改善箇所説明図

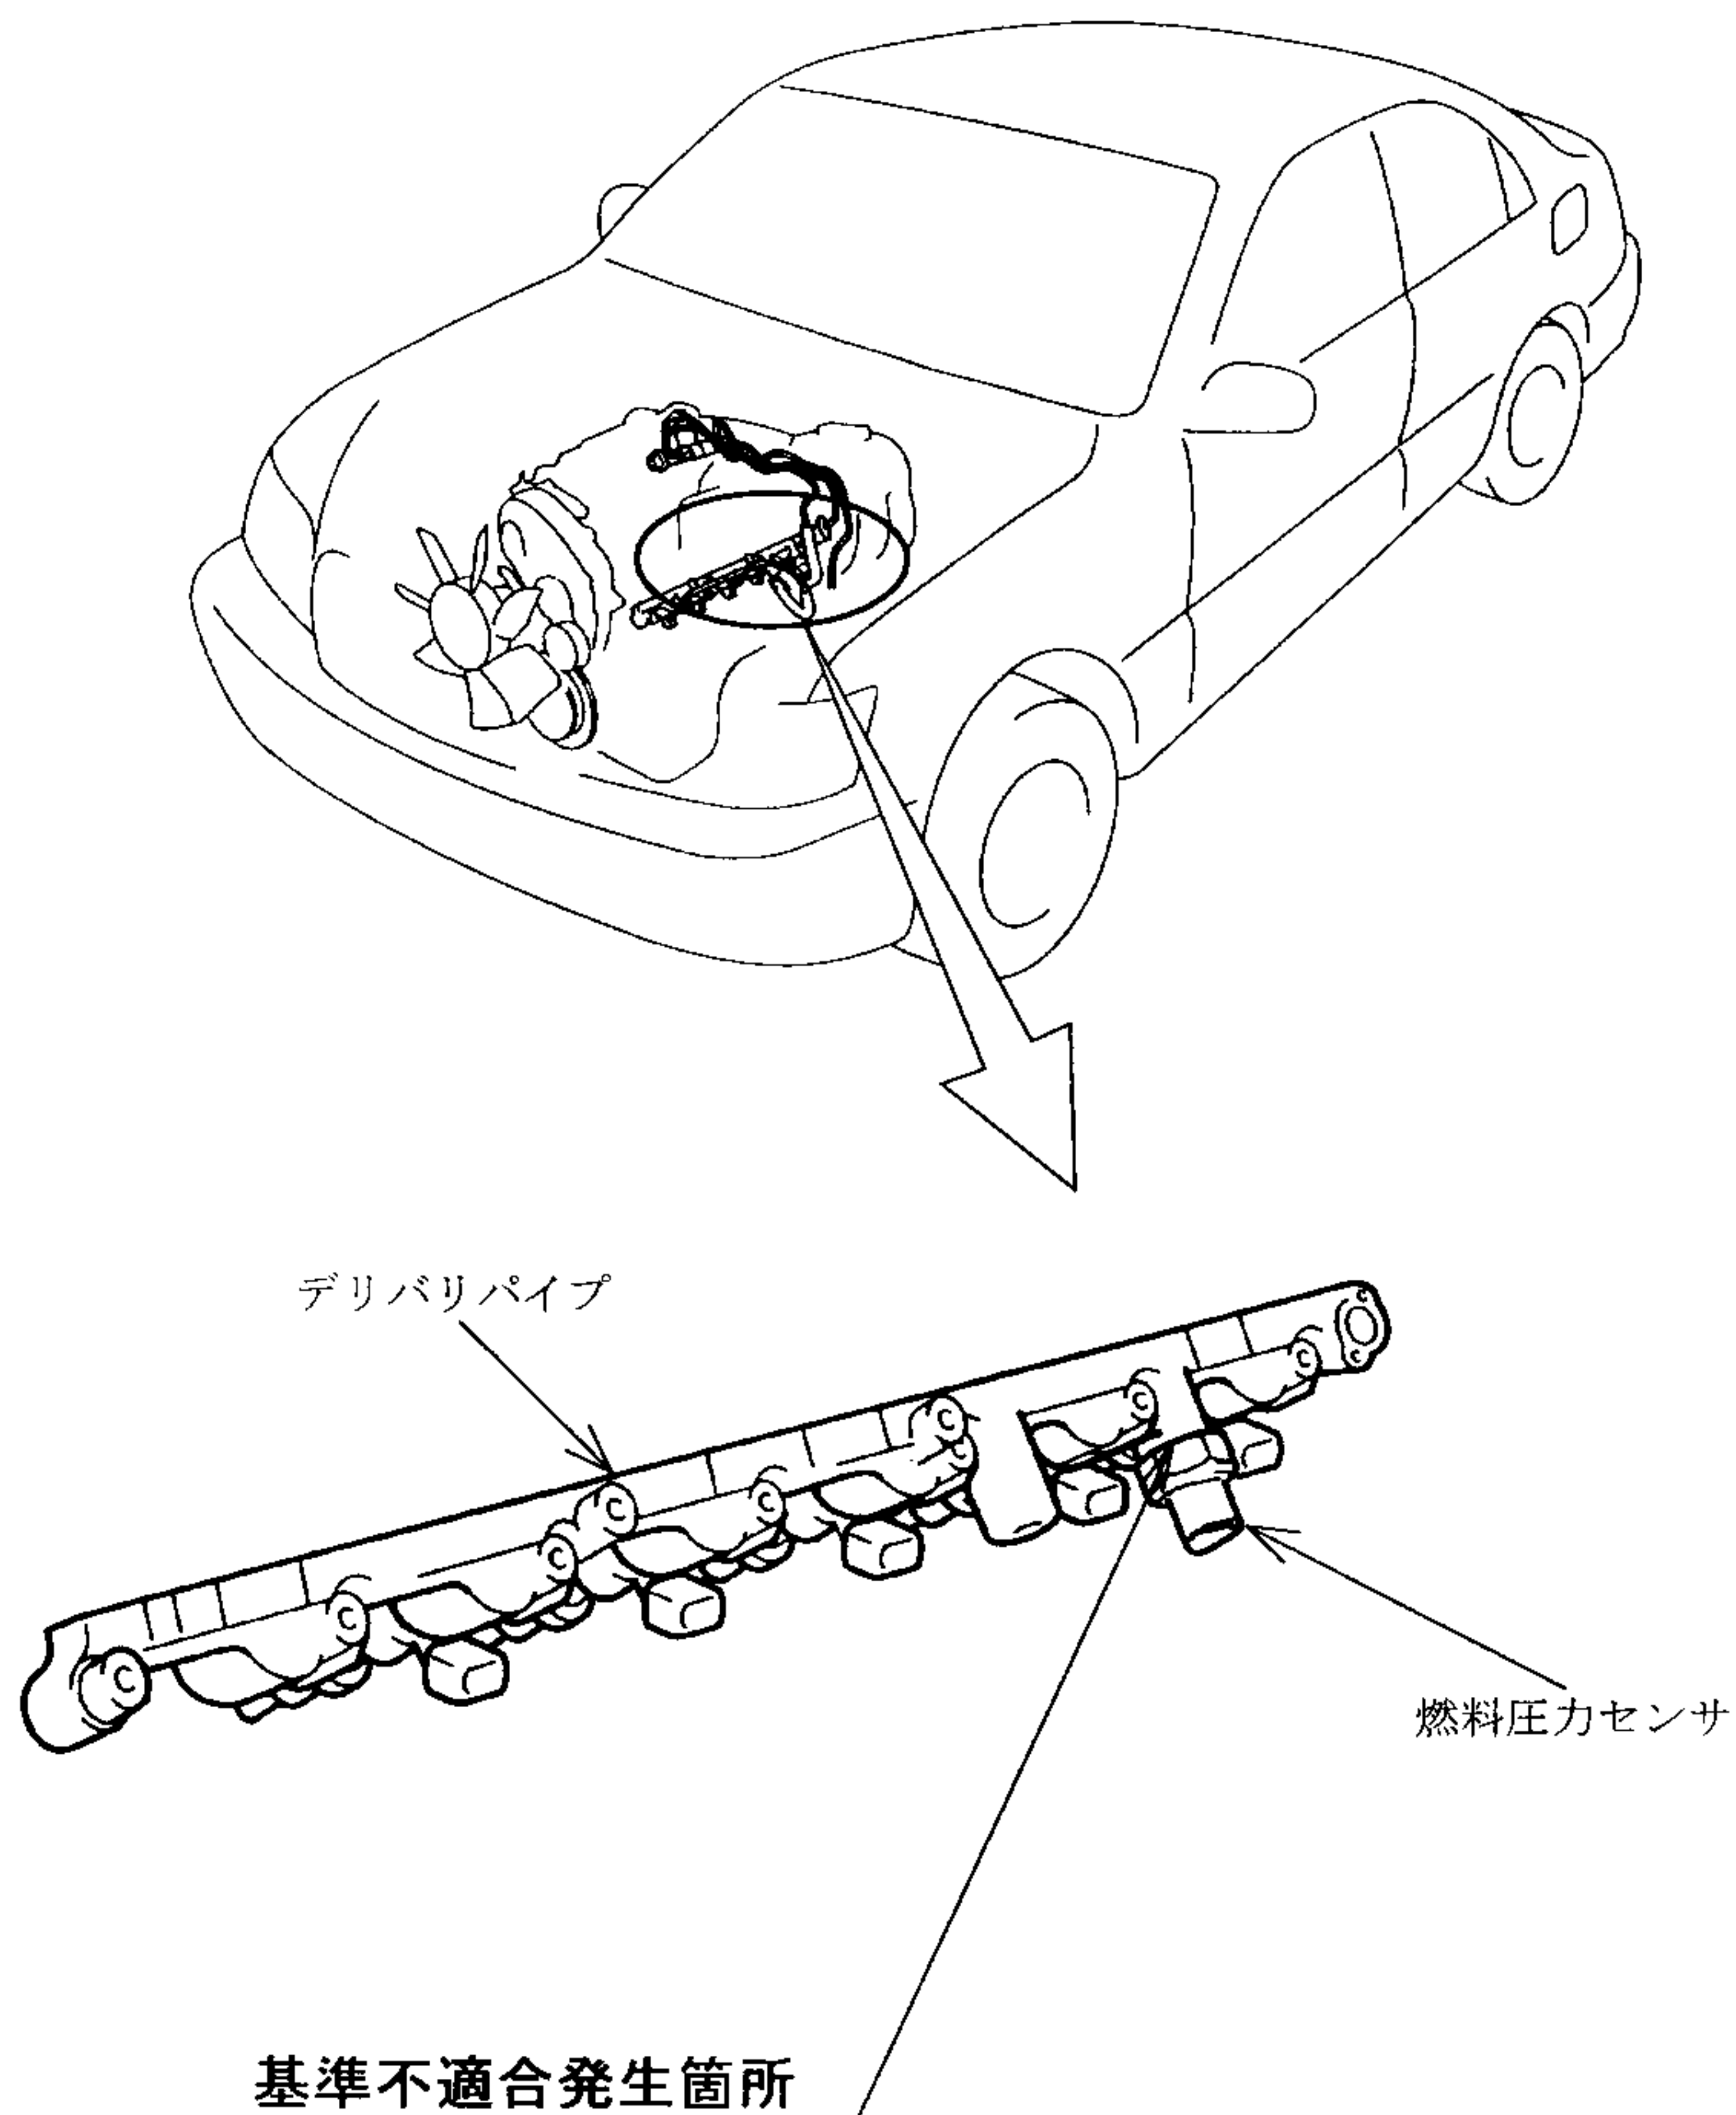
エンジンのデリバリパイプに取付けている燃料圧力センサの締付けが不十分なため、そのまま使用を続けるとエンジンの振動等により締付けがゆるむものがある。そのため、燃料圧力センサ取付部から燃料が漏れるおそれがある。

全車両、当該センサを規定のトルクで締付ける。

識別：改善済車両にはエンジンルーム内ネームプレートの右側に黄色ペイントを塗布する。
